<b>ZMĚNOVÝ LIST</b>		Registrační číslo ZL: <b>ZL06</b>		
		Pořadové číslo ZL: <b>06</b>		
SOD	ze dne 17.10.2018			
Objednatel:	OBEC VOCHOV Vochove 46, 330 23 Nýřany IČ: 00258491			
Zhotovitel:	„Společnost kanalizace a ČOV Vochove“ Mezi Vodami 639/27 143 20 Praha 4, sídlo správce			
Datum vydání ZL:	25.01.2021			
Název akce: <b>„VOCHOV – ČOV a oddílná splašková kanalizace“</b> <b>Výstavba nové ČOV a kanalizace (Vochove)</b> <b>CZ.05.1.30/0.0/0.0/16_042/0004758</b>				
Stavební objekt: <b>„IO201_splašková_oddílná_kanalizace_I_etapa“</b> <b>„IO202_splašková_oddílná_kanalizace_II_etapa“</b>				
Název změny: <b>Přeložka vodovodu</b> Předmět změny: <b>Přeložení vodovodu, který byl v kolizi se stokou kanalizace S7-1 a S2</b> Popis a zdůvodnění změny: Během realizace došlo sondami k ověření skutečné polohy vodovodu. Bylo zjištěno, že se vodovod nachází v trase nově realizované splaškové kanalizace. Pro možnost realizace kanalizační stoky S7-1 a S2 bylo nutné provést přeložku vodovodu. Zhotovitel provedl veškeré zemní a přípravné práce pro přeložku a samotné montážní práce provedl provozovatel vodovodu VODÁRNA Plzeň, a.s.

### STANOVISKO KE ZMĚNOVÉMU LISTU

**ZL06**

#### **Přeložka vodovod

- Příloha č. 4 --- fotodokumentace

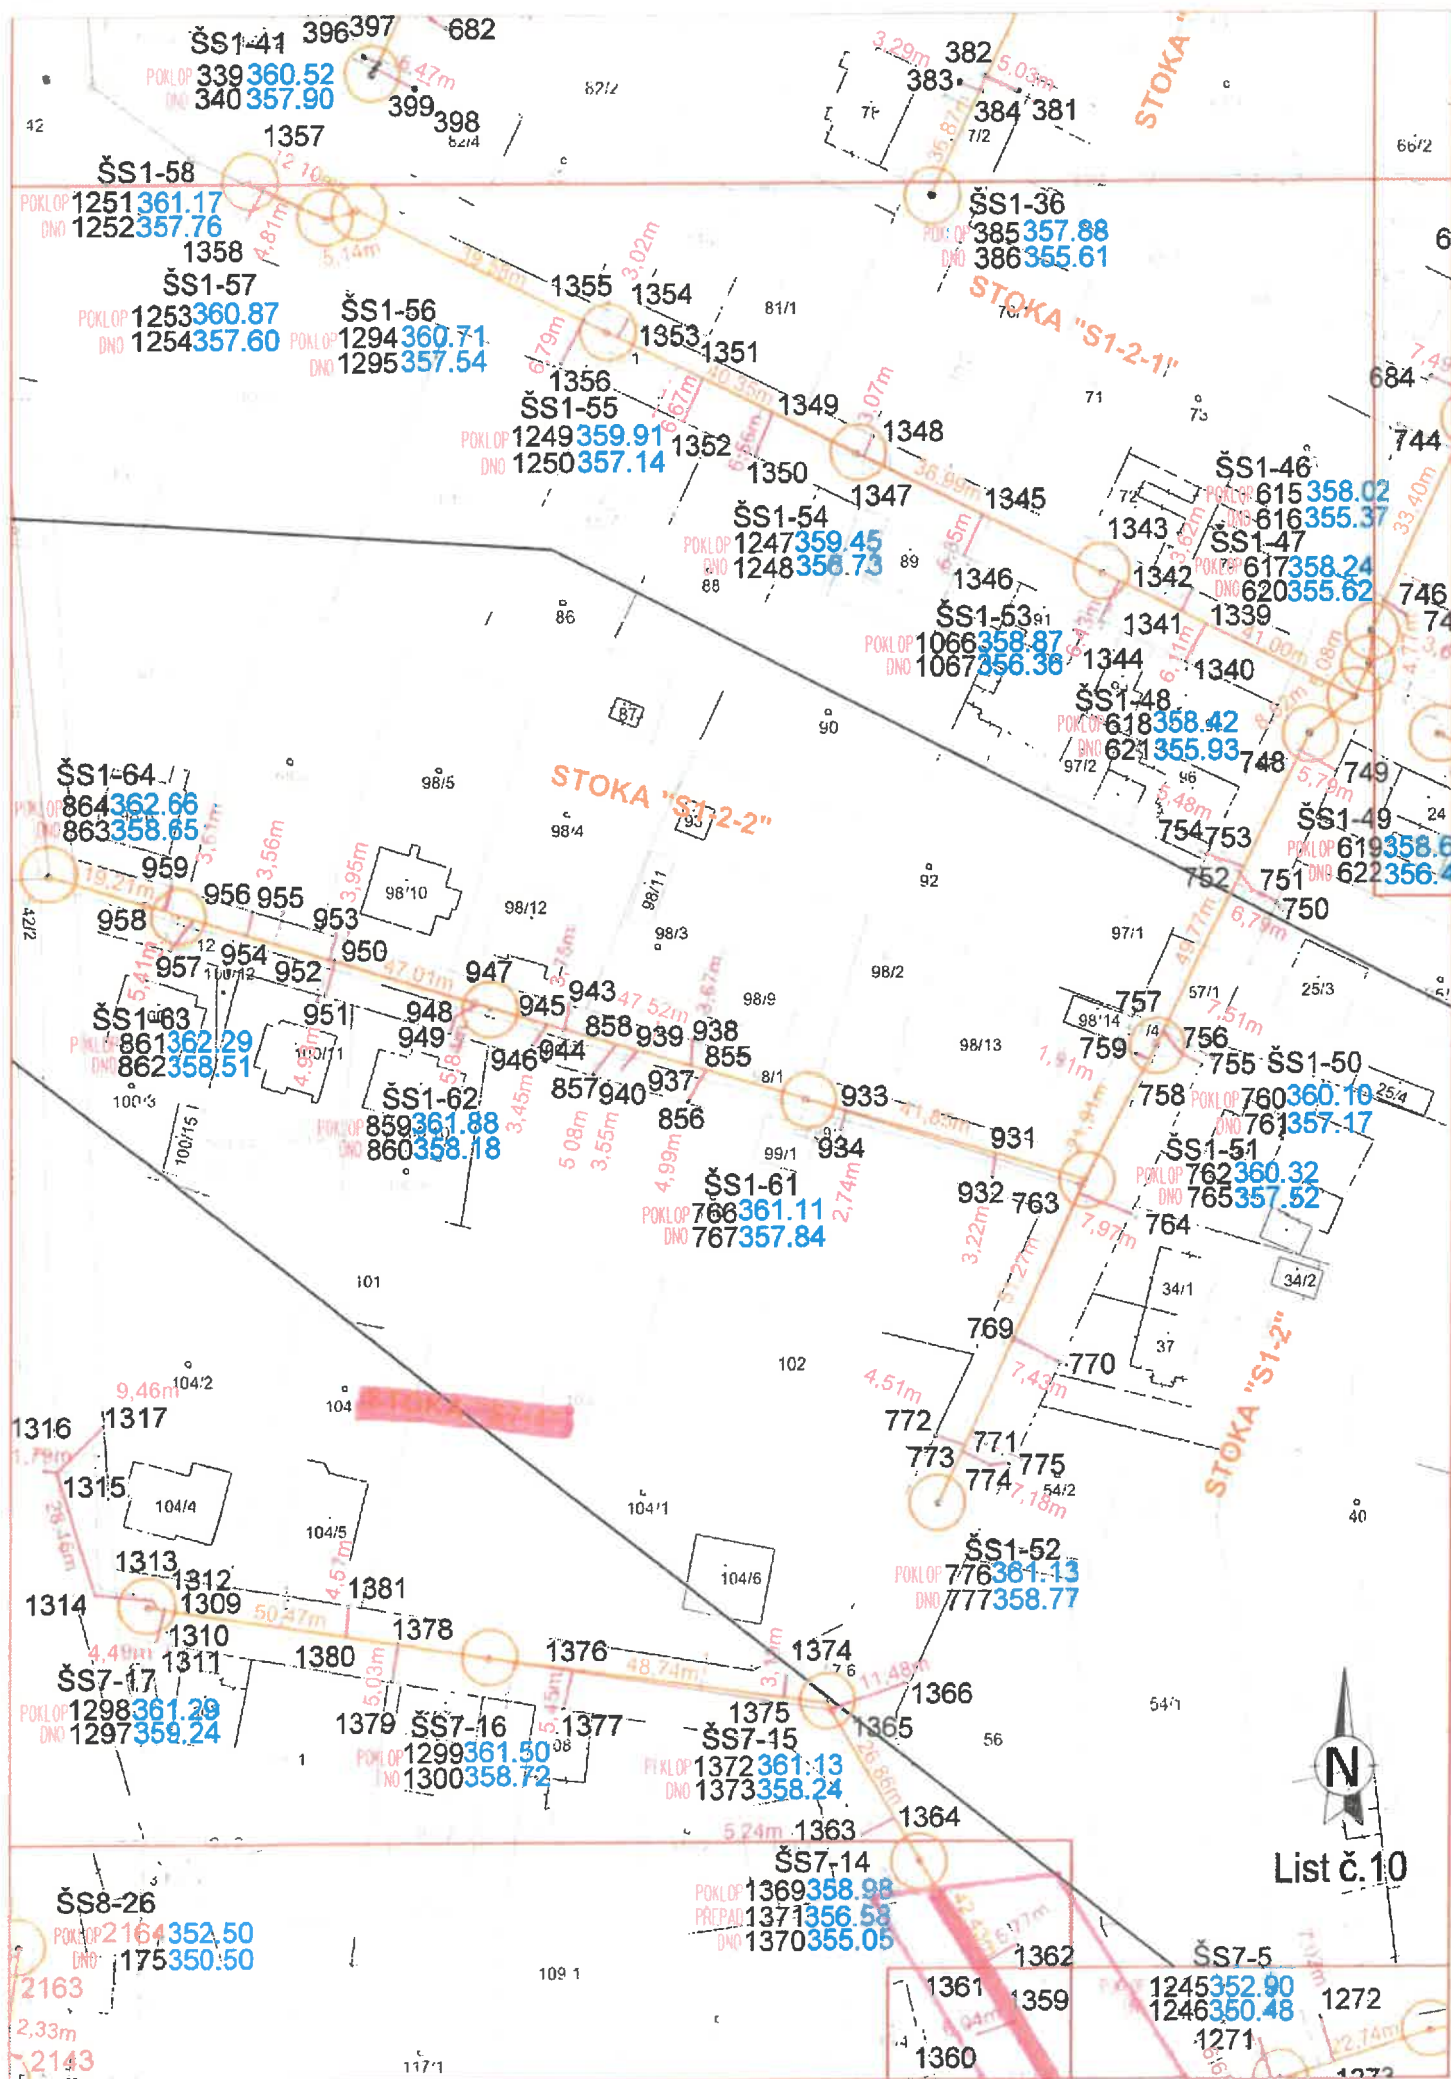
Datum	Zúčastněné strany:
6.2.20	Počasí : 3°C
	Pracovní doba : 7-17
	Pracovníci : viz soup.
	Mechanizace : CAT 322, 321, 315, 902,
	432F 2x, 8x Tatra,
	Terex, kontejner
	S10K7 S od S59 - S8
	S2 od S2 - S1
	S1-1 od S27 - S28
	připojení S2
	připojení S1-1
	S6 od S2 - S3
	Zápis zhotovitele: Na stroje S2
	došlo ke mezi sachetami
	S2/S1 ke kolizi z
	vodorodem. Po domluvě
	s TDI byli vlozeni dva
	sachet navíc
	viz foto
	Popis prací: Vykop rýh
	Pořádání polívní
	Zásta a hutnění
	UKL: d
7.2.20	Počasí : 8°C
	Pracovní doba : 7-17
	Pracovníci : viz soup.
	Mechanizace : CAT 322, 321, 315, 902
	432F 2x, 8x Tatra,
	Terex, kontejner

Datum	Zúčastněné strany:
10.7.20	<p>Počasí : 22°C  Pracovní doba 7-18  Pracovníci : 15x dělník, 6x sivojník, 5x řidič  Mechanizace : 6x bagr, 5x traktor</p>
	<p>Stoky S 7-1 řád  S řád  S 7-1 přípojky</p>
	<p>Kopání rýh  Pokládka potrubí  Zásip a hutnění</p>
	<p>Na stoku S 7-1 došlo ke kolizi  z vodovodem DN 100 litina  Po domluvě z TDI bude prováděna  přeložka vodovodu v délce 30 m  Btli schválené práce</p>
13.7.20	<p>Počasí : 25°C  Pracovní doba 7:18  Pracovníci : 13x dělník, 6x strojník, 5x řidič  Mechanizace : 6x bagr, 5x traktor</p>
	<p>Stoky S 7-1 řád  S řád  S 7-1 přípojky</p>
	<p>Kopání rýh  Pokládka potrubí  Zásip a hutnění</p>

Během realizace došlo sondami k ověření skutečné polohy vodovodu. Bylo zjištěno, že se vodovod nachází v trase nově navržené splaškové kanalizace. Pro možnost realizace kanalizační stoky S7-1 a S2 bylo nutné provést přeložku vodovodu. Zhotovitel provedl veškeré zemní práce a přípravné práce pro přeložku a samotné montážní práce provedl provozovatel vodovodu VOÁRNA Plzeň, a.s.
